Rapport de contrôle d'installations électriques à basse et à très basse tension

RÉF. 143/2025/98884/D01:2

Rue Alphonse Mathé 10 - 6530 Thuin

Visite de contrôle vente ancienne installation (8.4.2.)

Croquis de position élémentaire et descriptif sommaire des tableaux

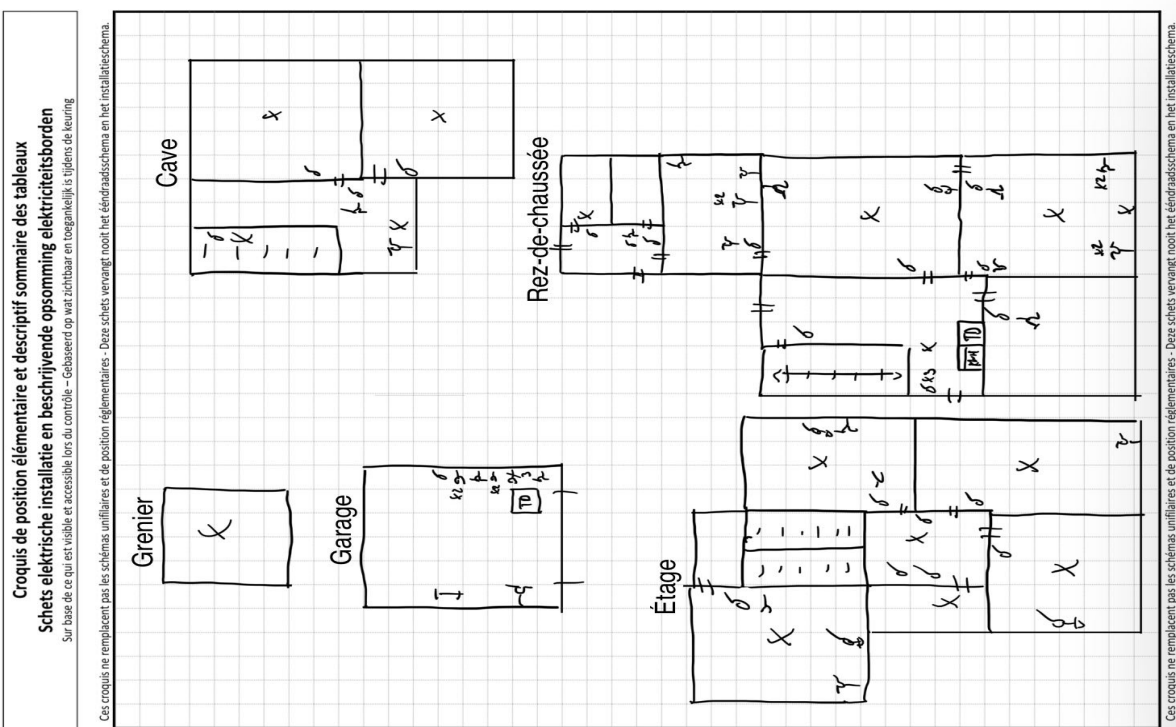
sur base de ce qui est visible et accessible lors du contrôle
Note : ces croquis ne remplacent pas les schémas unifilaires et de position réglementaires
